Hørings svar til Debatoplæg ny Brendstrupvej H441

Mørkeblå: linjeføring i debatoplæg. Lyseblå: Forslag til alternative linjeføringer:

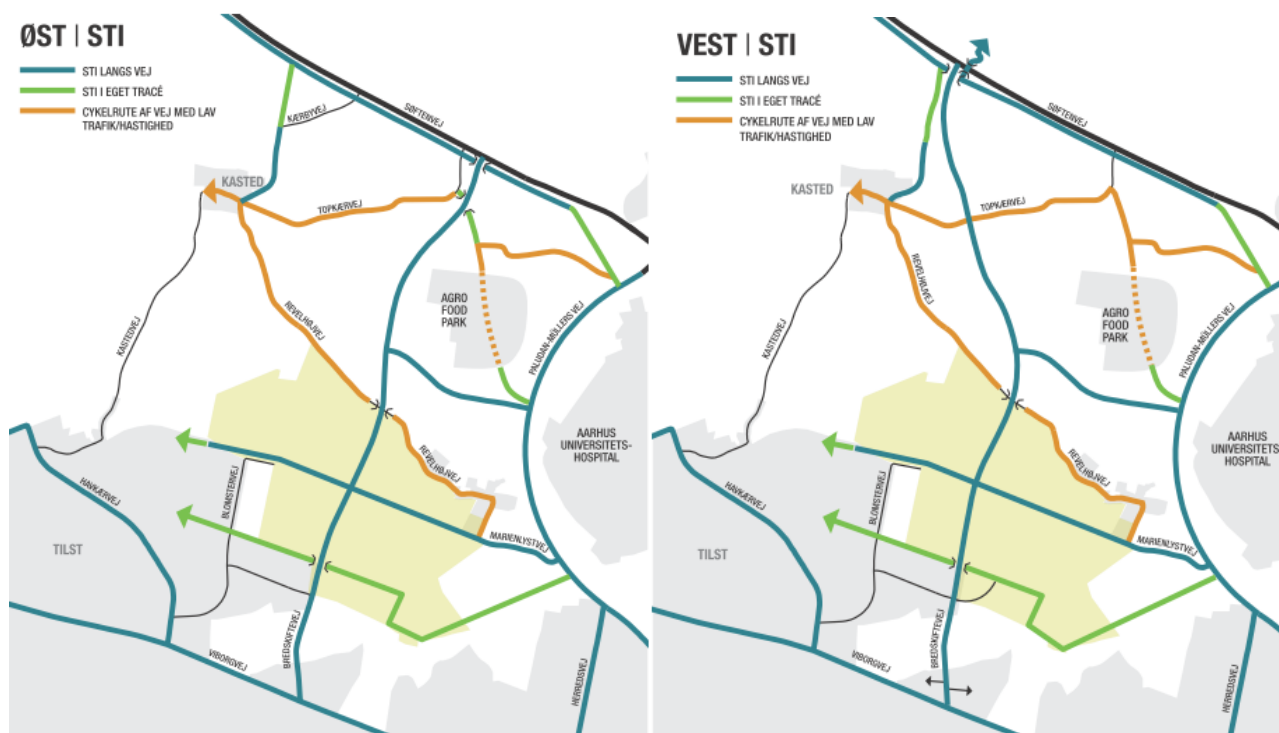
Jeg undrer mig dog over kortet i Debatoplægget, der viser en anden linjeføring end den som supercykelstien har i dag.

Hvis man vil etablere en ny sti igennem det nye byudviklingsområde ved Marienlyst, som den primære

færdselsåre for cyklister, så bør man ikke glemme supercykelstien, der også bør have en niveaufri krydsning af den nye vej. Hvis man ikke laver en niveaufri krydsning ved Blomstervej, så bør man sikre både vha. skiltning og en direkte linjeføring, at den nye rute igennem byudviklingsområde bliver den mest naturlige rute, således at cyklisterne bliver ført imod den nye niveaufri krydsning i stedet for krydset ved Blomstervej. Blomstervej bør desuden få cykelstier.

Derudover undrer jeg mig over, at der er forskellige kort for området. Kommer der eller kommer der ikke en vejforbindelse fra Blomstervej til cykelstien?

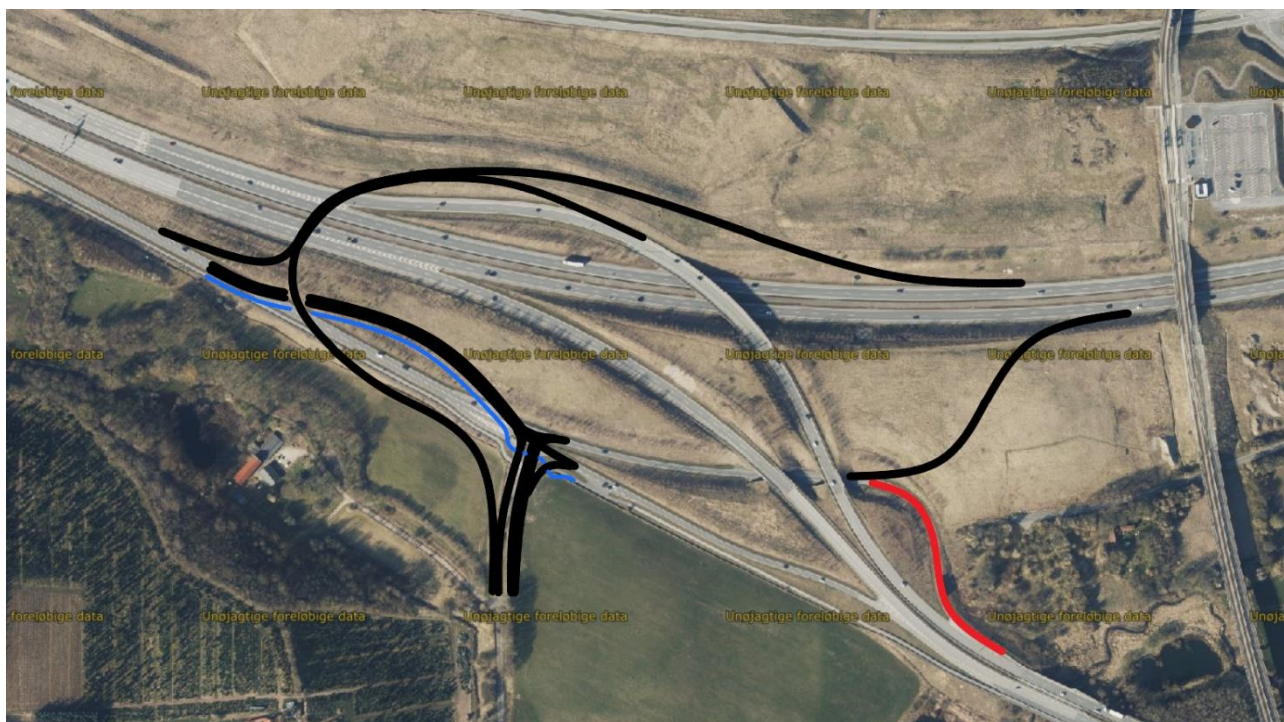
Dette kræver dog en ordentlig opkobling til Djurslandmotorvejen. Her vil jeg foreslå en relativt simpel løsning:

Denne løsning kræver først og fremmest et anlæg af en ny bro over motorvejen med plads til to spor, der kobles på den eksisterende bro, hvorved nødsporet her tages i brug. Samtidigt overflødiggør det den nuværende frakørsel til Søftenvej, der er både trang og har skarpe sving, lav hastighed og dårlige oversigtsforhold. Underføringen bliver genbrugt til en ny tilkørsel til Djurslandsmotorvejen, således er der

er direkte adgang fra den nye vej

Cykelstien er på illustrationen ført gennem krydset i niveau som det er tilfældet nu, men den kan (og bør) også føres under den nye vej.
